三亚无忧·海棠序项目建设工程设计变更方案

SANYA WUYOU · HAITANG SEQUENCE PLANNING AND DESIGN PROPOSAL

1#办公楼调整前后对比图纸 (4#、5#办公楼余同)

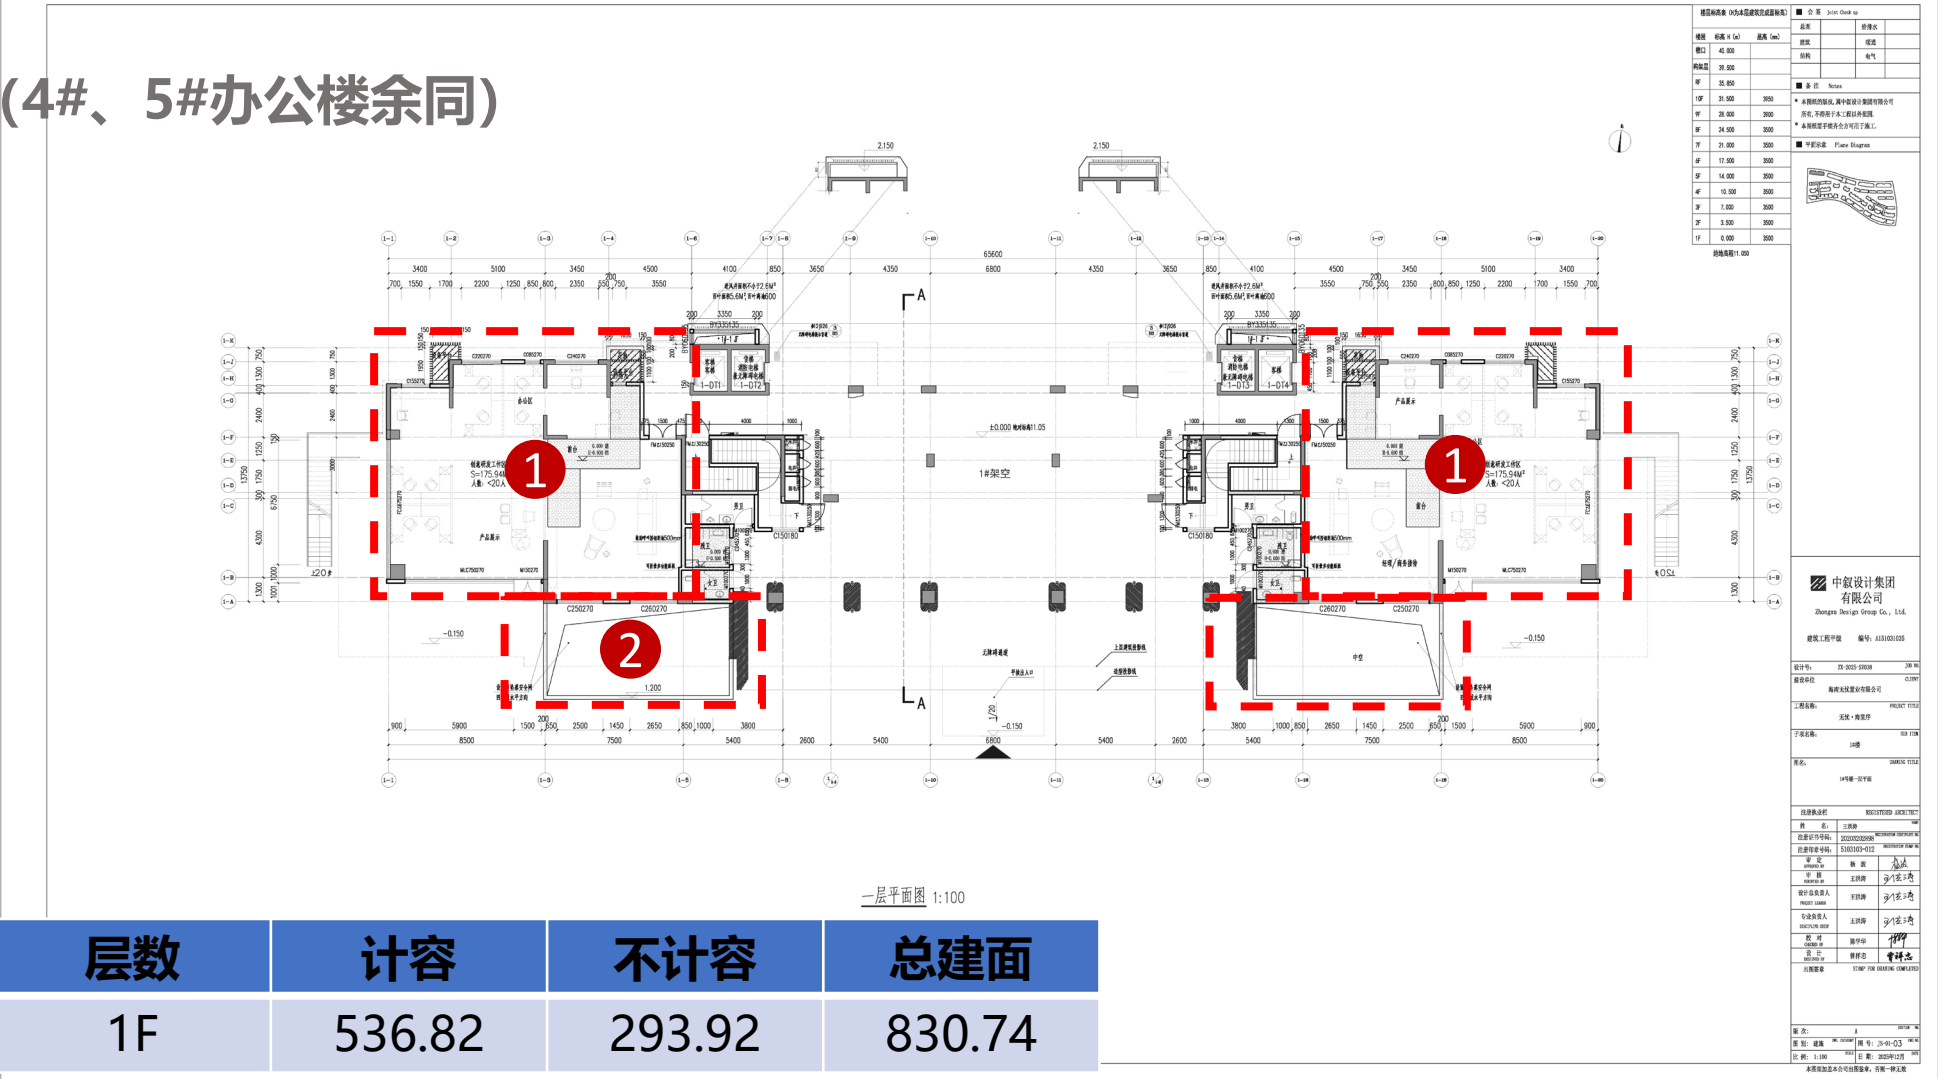
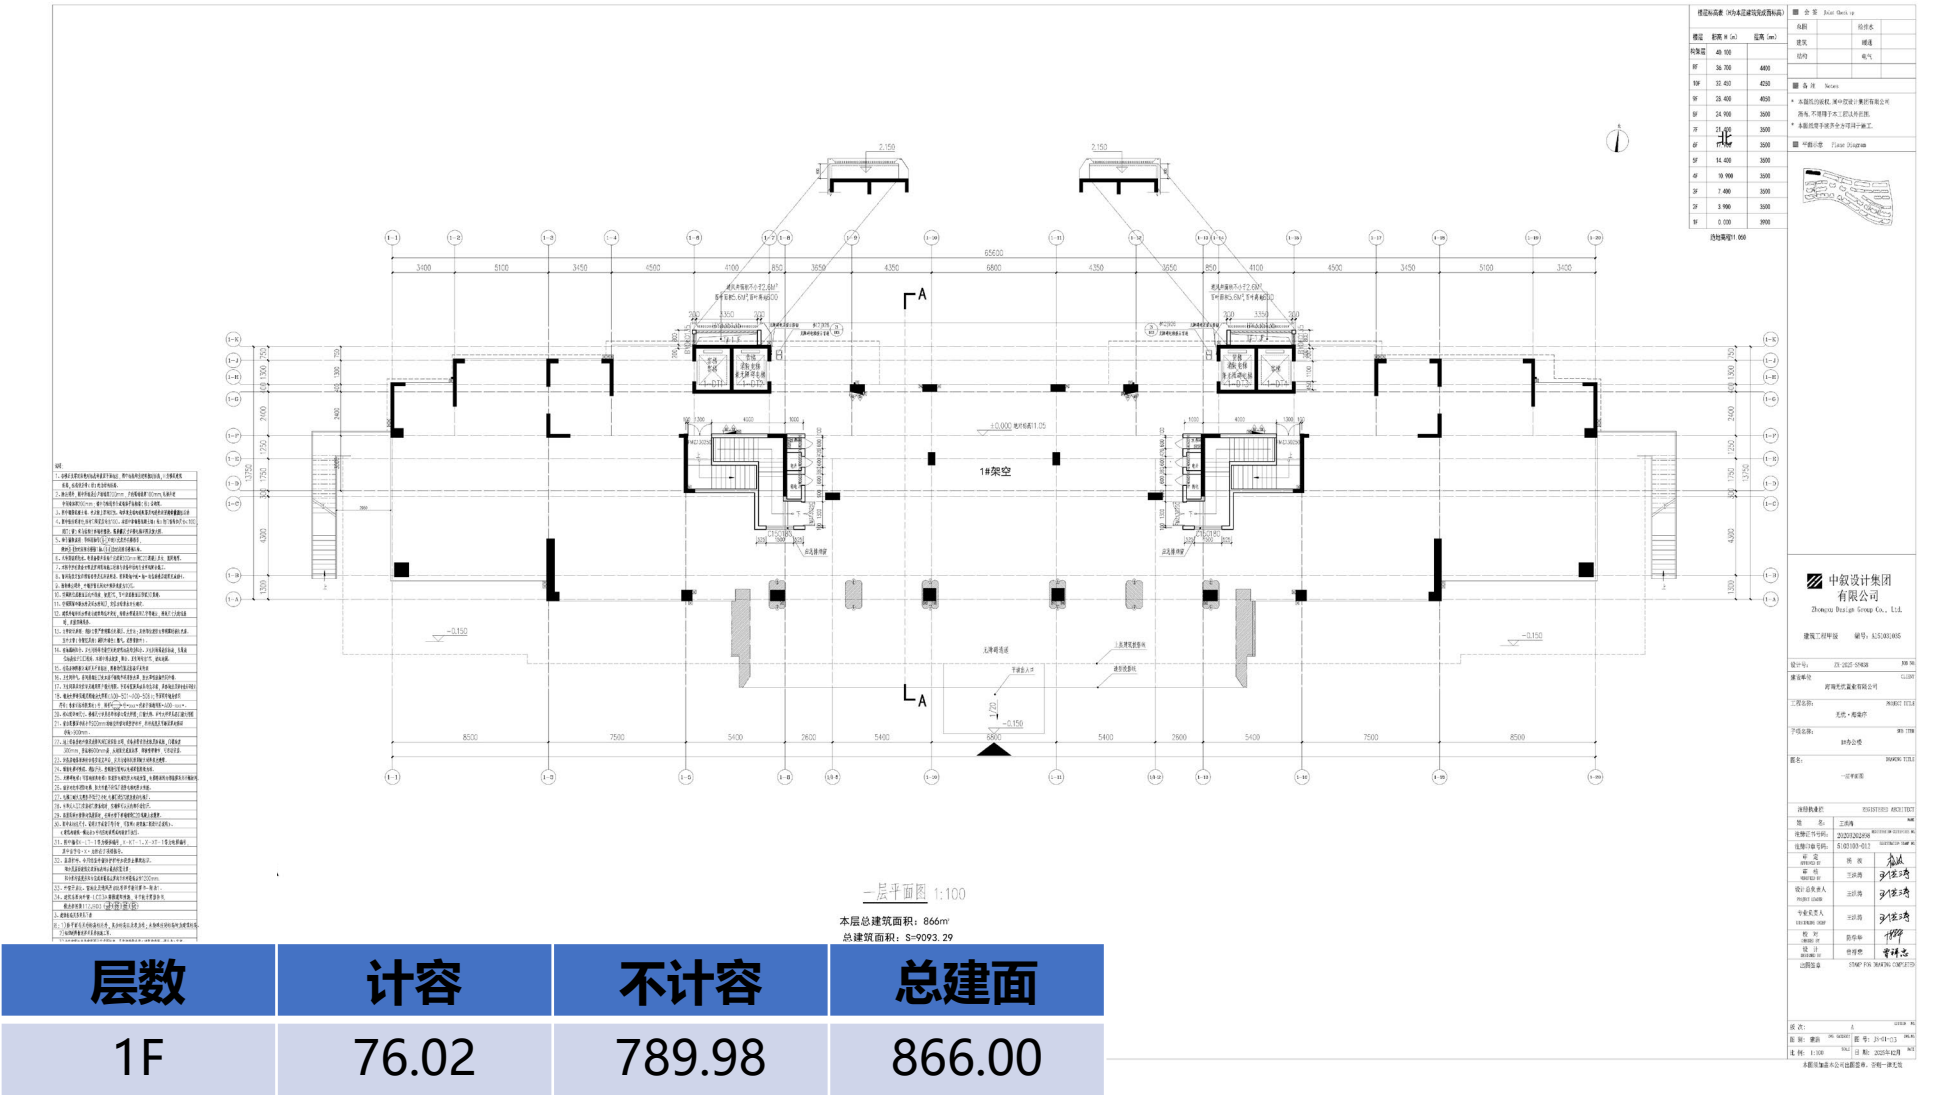
- (1) 取消首层两侧办公用房，调整为架空层；
- (2) 取消该处下沉式庭院（右侧余同）；
- (3) 首层层高由3.5米增加0.4米后为3.9米，满足架空层高度要求；

取消首层两侧办公用房后，首层计容面积由536.82平方米调整为76.02平方米，减少460.80平方米。不计容面积（架空层）由293.92平方米调整为789.98平方米，增加496.06平方米。总建筑面积由830.74平方米调整为866.00平方米。

1#办公楼调整前后对比图纸 (4#、5#办公楼余同)

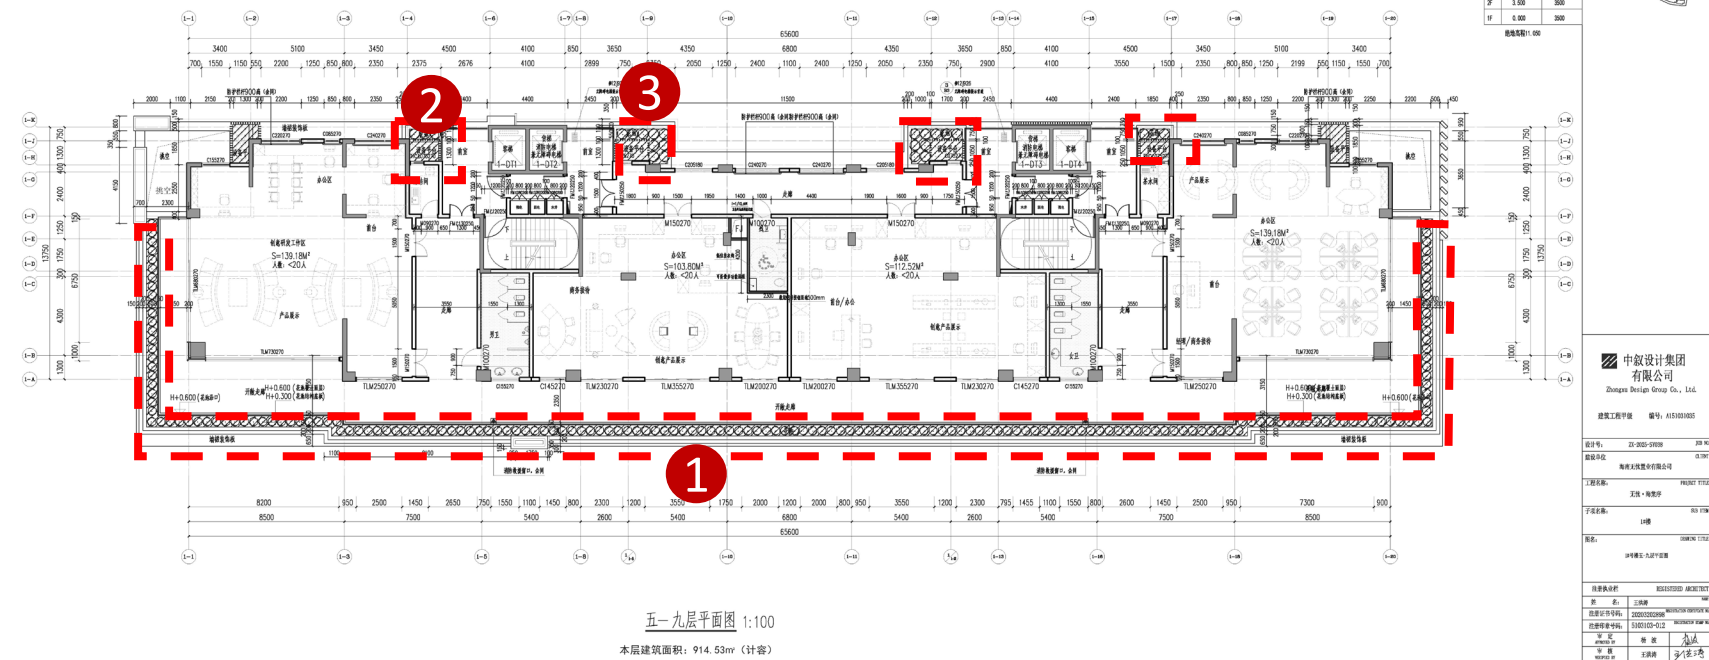
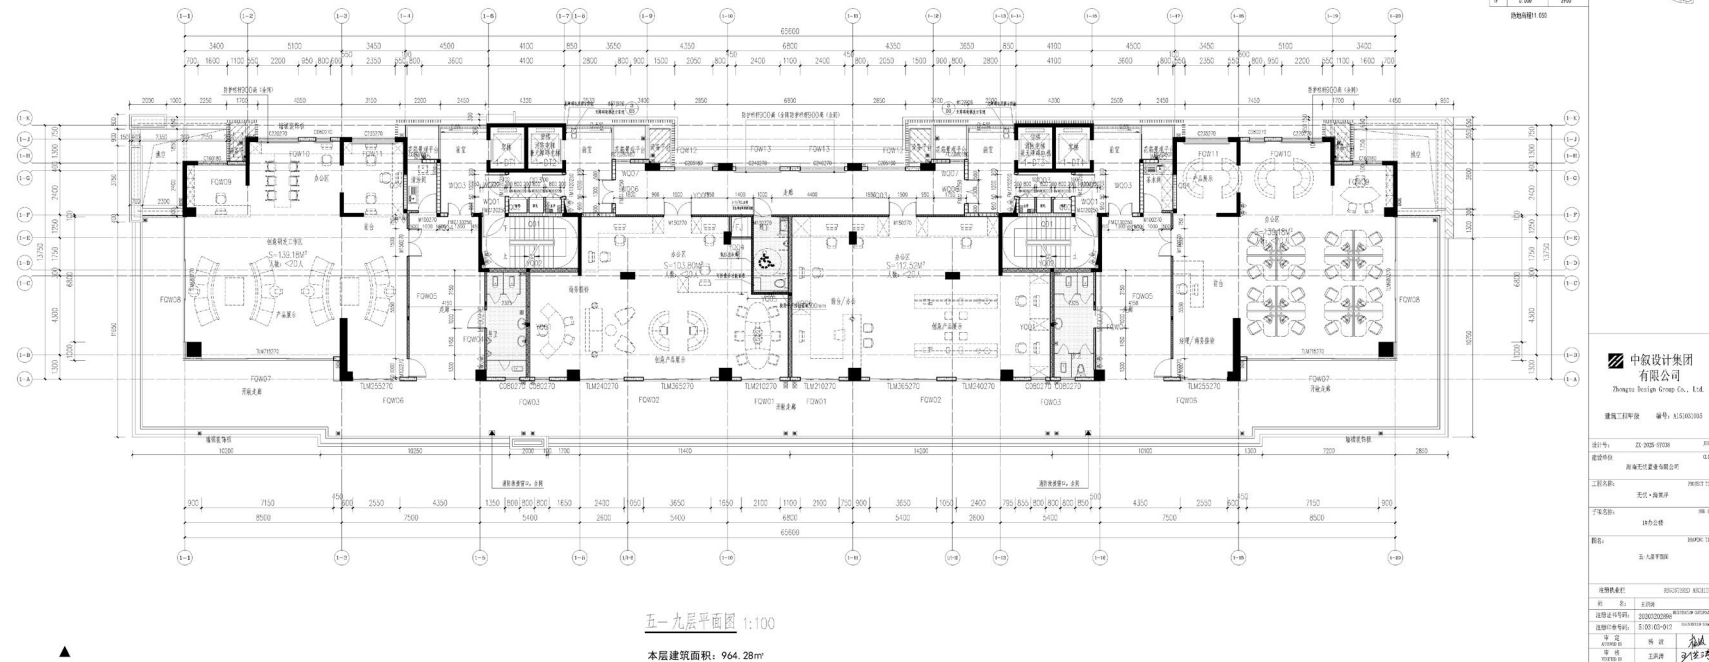
(1) 提升整体外立面效果，花池后期维护成本高，养护不佳影响建筑立面品质，本次取消花池，优化外廊尺寸；

(2) 经空调负荷计算可取消此处设备平台，此处取消设备平台及花池，优化外廊尺寸；（右侧余同）

(3) 此处取消花池，优化外廊尺寸，调整设备平台位置至外侧；（右侧余同）

标准层取消花池，增加外廊尺寸后计容面积由914.53平方米调整为964.28平方米，增加49.75平方米。

1#办公楼调整前后对比图纸 (4#、5#办公楼余同)

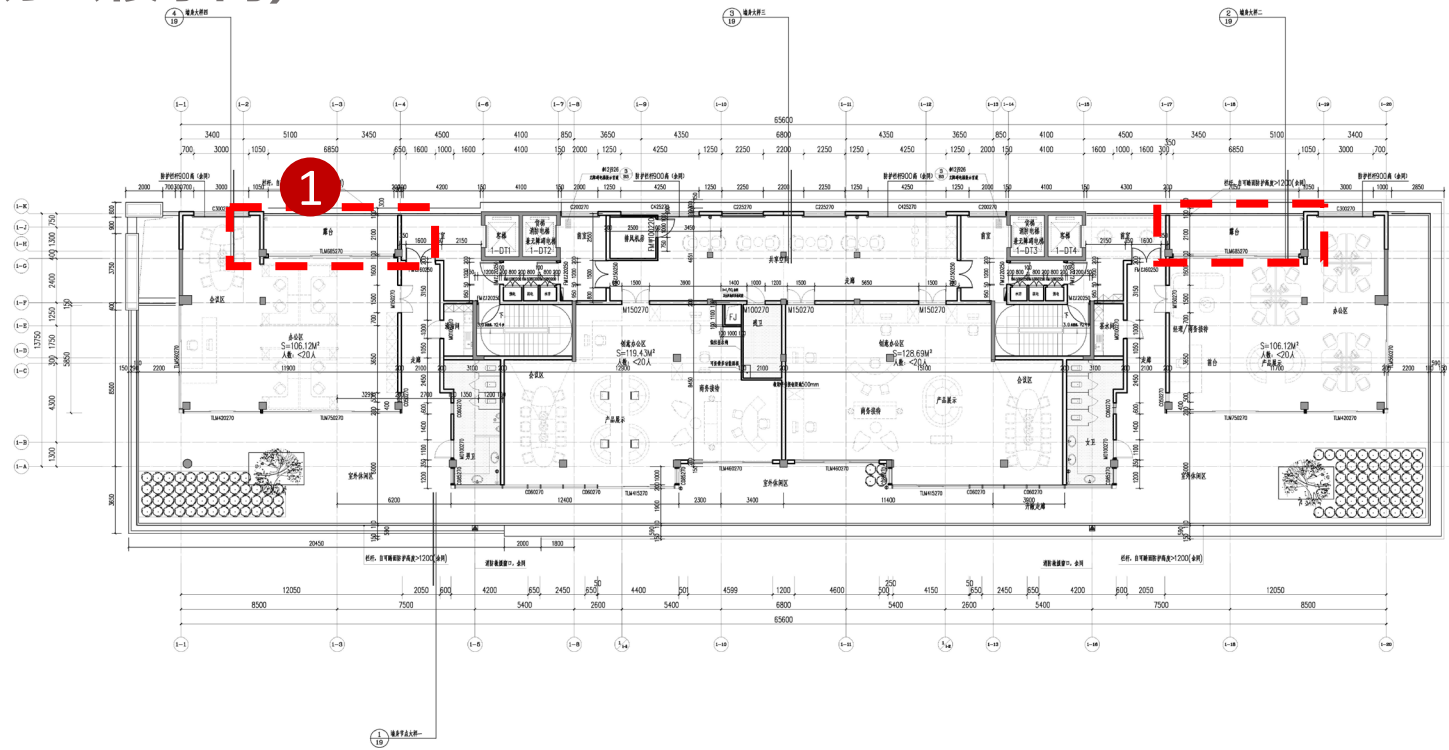
(1) 此处露台上方仅为上空格栅，在风雨天气不利于对雨水进行阻隔，存在安全隐患，本次上方增加屋面盖板，相应增加面积计算。

顶层增加露台盖板后计容面积由810.26平方米调整为827.58平方米，增加17.32平方米。
